ÚZEMNÍ PLÁN MĚSTA BRNA

Textová část odůvodnění **Příloha č. 4**
kapitola 18

ROZHODNUTÍ O NÁMITKÁCH (VČETNĚ ODŮVODNĚNÍ)

b) Veřejná projednání Návrhu ÚPmB z roku 2020 (červen)

Námítka číslo 1 (zákres)

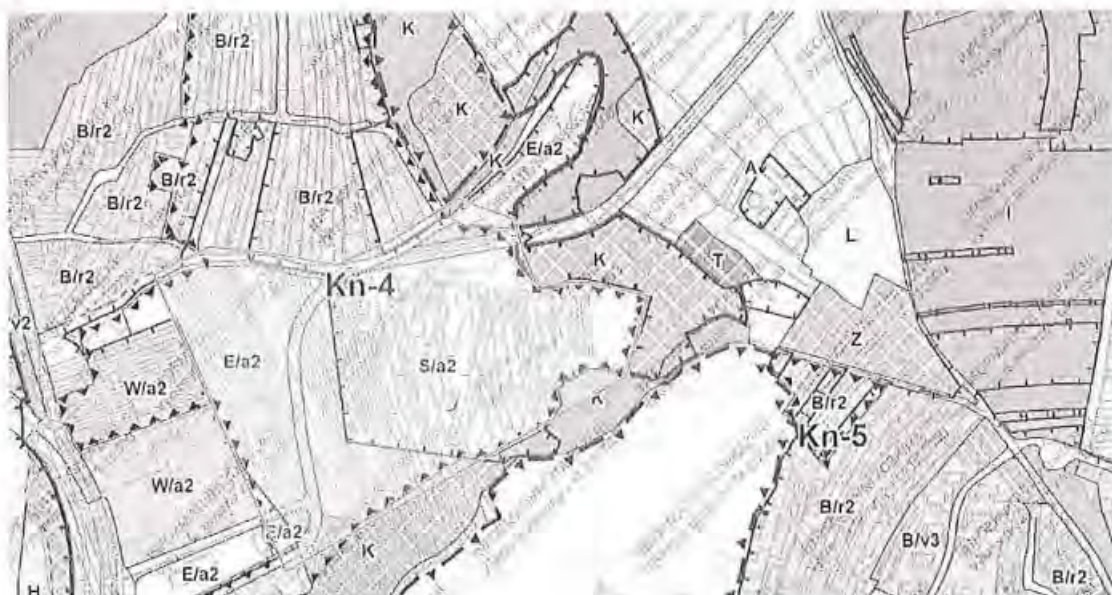
Již dříve jsem podával v roce 2014 návrh na změnu ÚP, která se právě váže k lokalitě Kn-4 - na změnu dopravní obslužnosti právě kvůli těžké nákladní dopravě.
Moje změna byla v roce 2016 schválena ZMB a pod značkou B11/14-II zařazena na 44. souboru změn, viz příloha.
Pokud jsem dobře pročítal pokyny pro nový ÚP, od 43. souboru dále (mimo právě změn ve zrychleném projednání na přelomu roku 2019/2020) by měly být všechny změny zahrnuty již v novém ÚP?
Bohužel v návrhu nového ÚP byla ponechána dopravní obslužnost lokality Kn-4 přesně tak, jak bylo navrženo v předešlém konceptu, varianta II, ze kterého nový ÚP vychází, beze změny převzato.
Tak bych se chtěl prosím zeptat, jak bylo s tou mojí změnou B11/14-II naloženo, zda-li vůbec?
Ještě v roce 2017 jsem posílal připomínku ke svému návrhu (tenkrát bylo zrovna období na podávání připomínek).
Nicméně od roku 2016, kdy mi přišlo vyrozumění o zařazení do 44. souboru, už jsem další dopis nebo email nedostal.

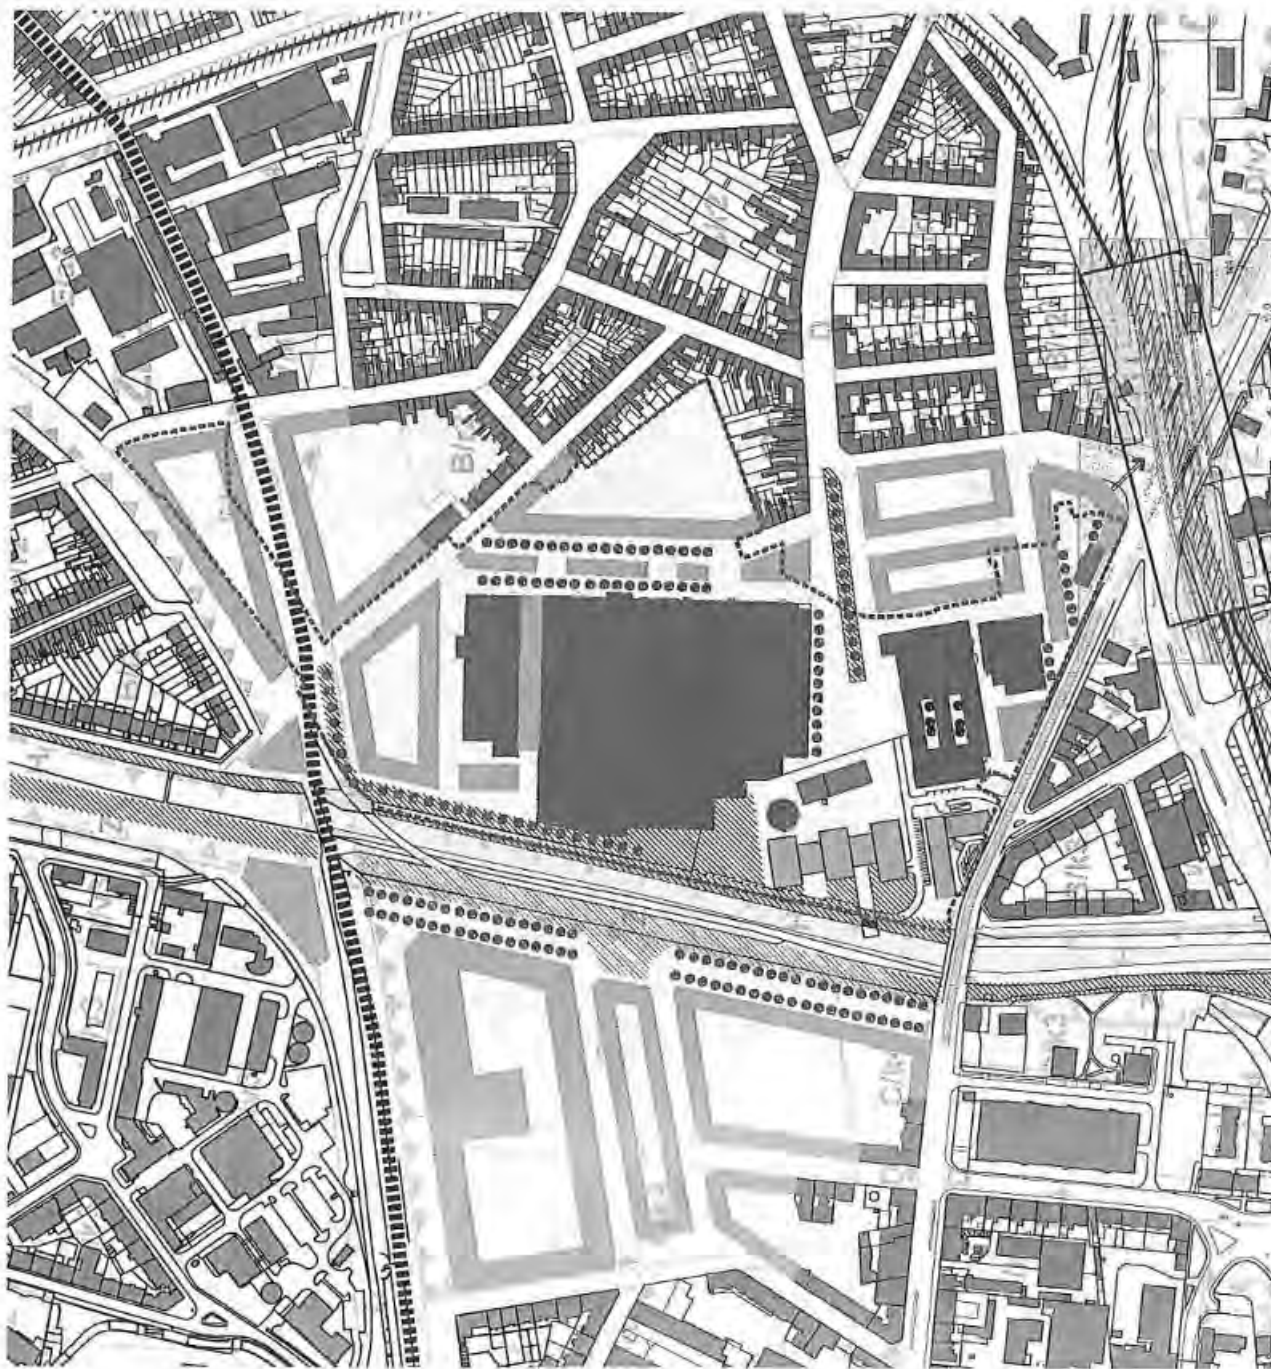
Návrh územního plánu – výšková úroveň zástavby – nerespektuje výškovou úroveň stávajících objektů.

Požadujeme, aby výšková úroveň zástavby byla začleněna do výškové úrovně „3“ (6-16 m) s ohledem na výšku stávající zástavby.

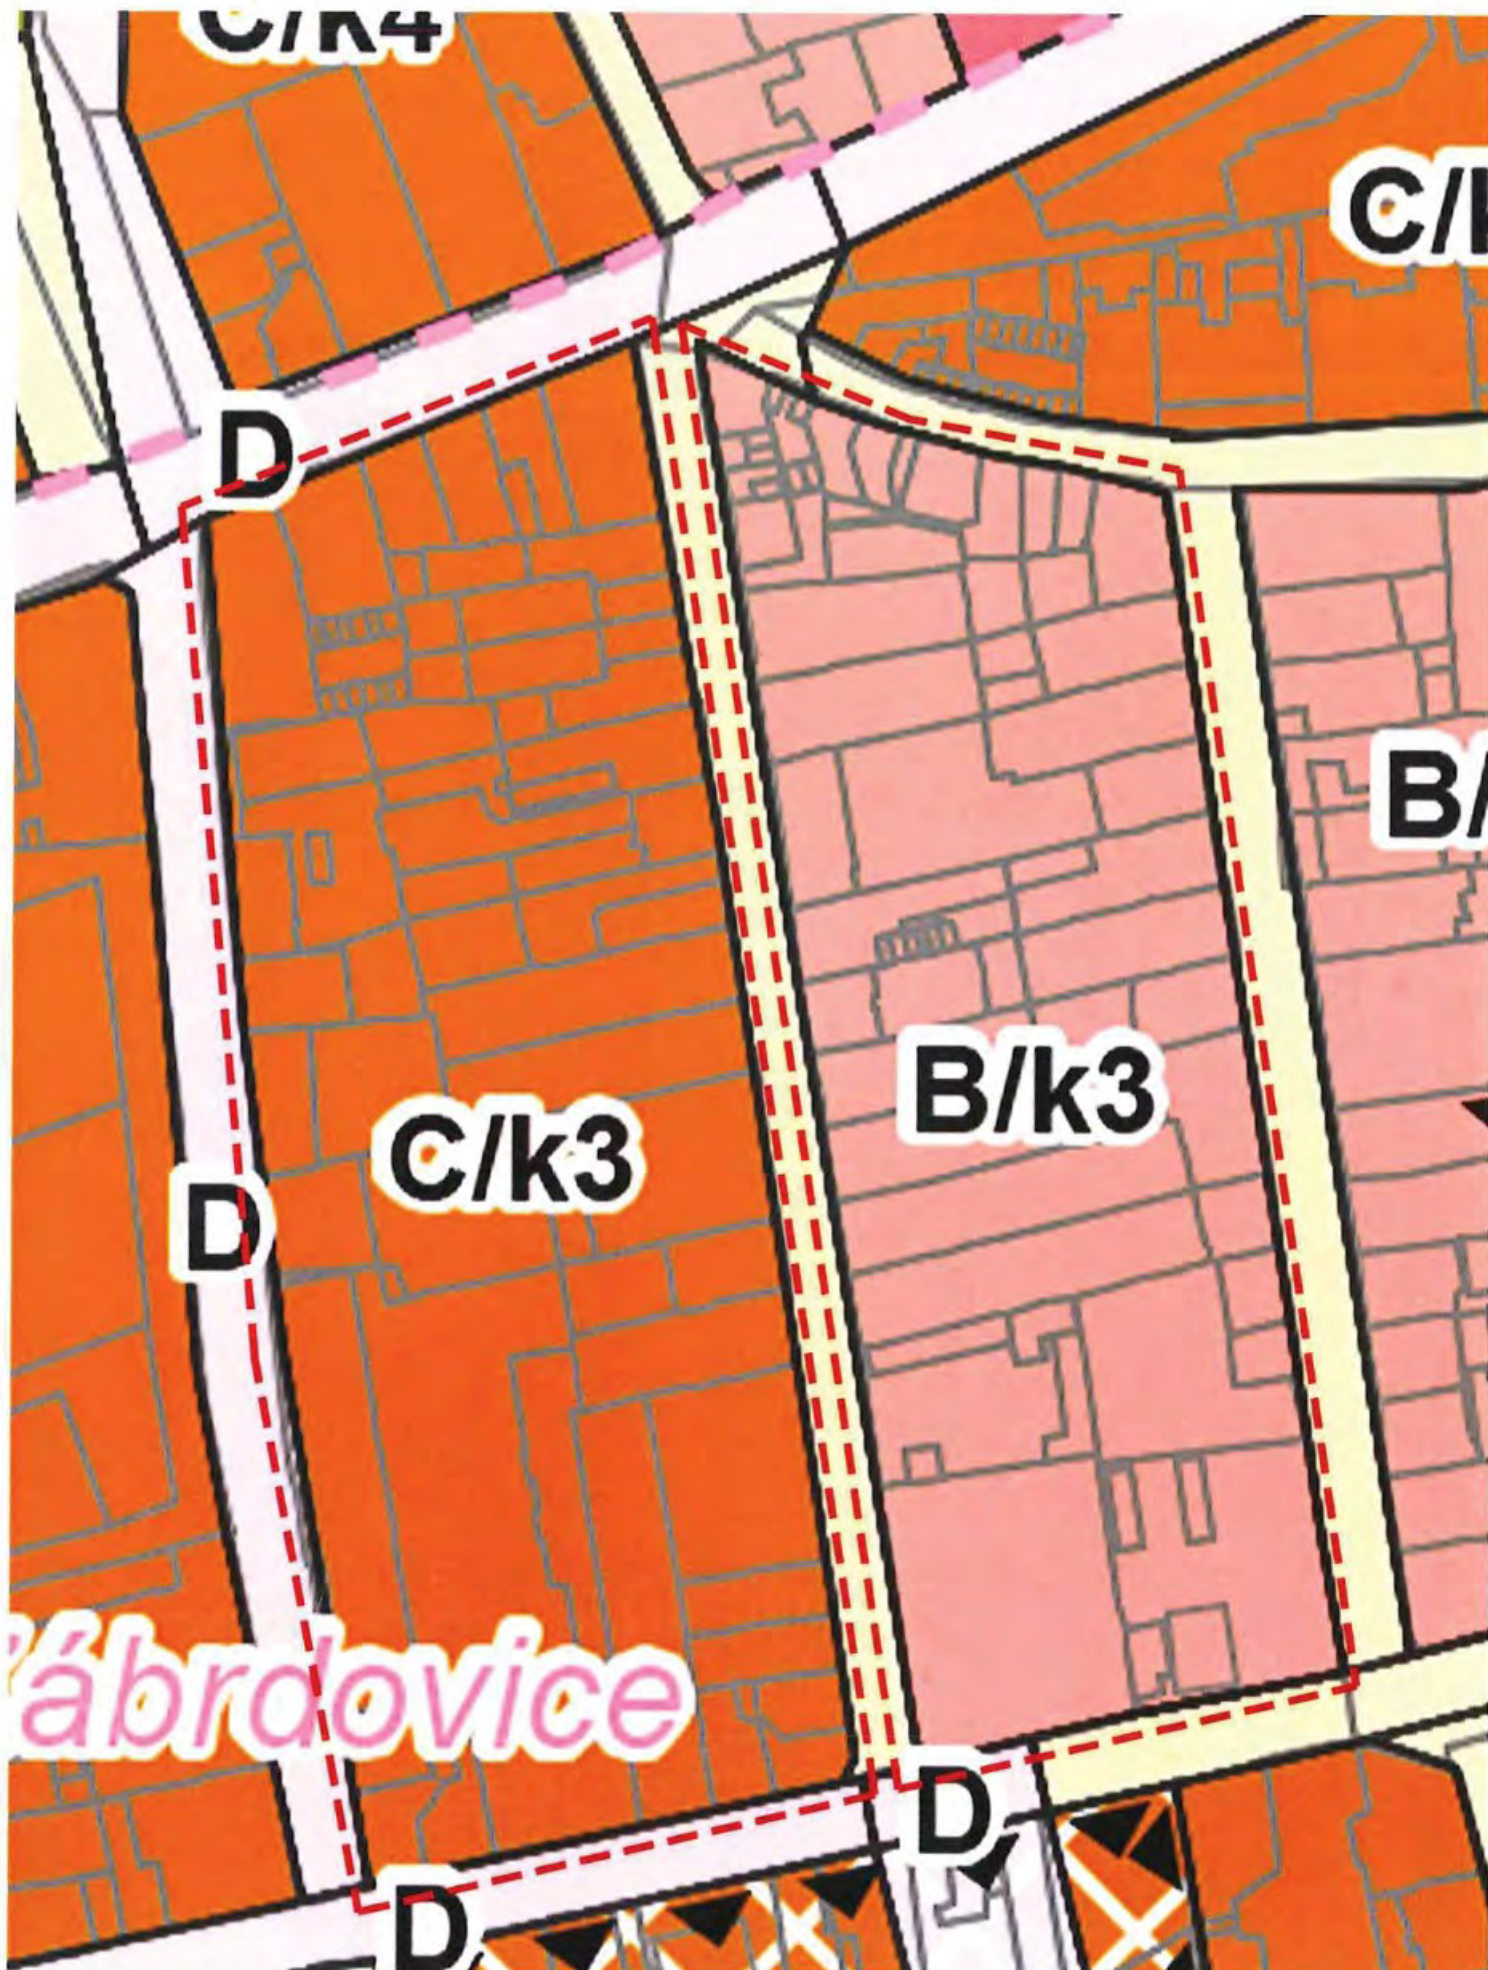
Pozemky a budovy zahrnuté do plochy stabilizované s označením B/k3, tedy funkce obytnou v kompaktní zástavbě s výškovou úrovní 6-16m.

Průzkumem dané funkční plochy i okolních bylo zjištěno, že navržený koeficient výškové hodnoty 3 neodpovídá skutečnému stávajícímu, převažujícímu charakteru zástavby. Viz příkládaná situace s výškovým členěním

V rámci uplatnění námitek požadujeme provést úpravu dle skutečného stavu a úpravu koeficientu výškové hodnoty zástavby 4, tedy označení dané funkční plochy na B/k4
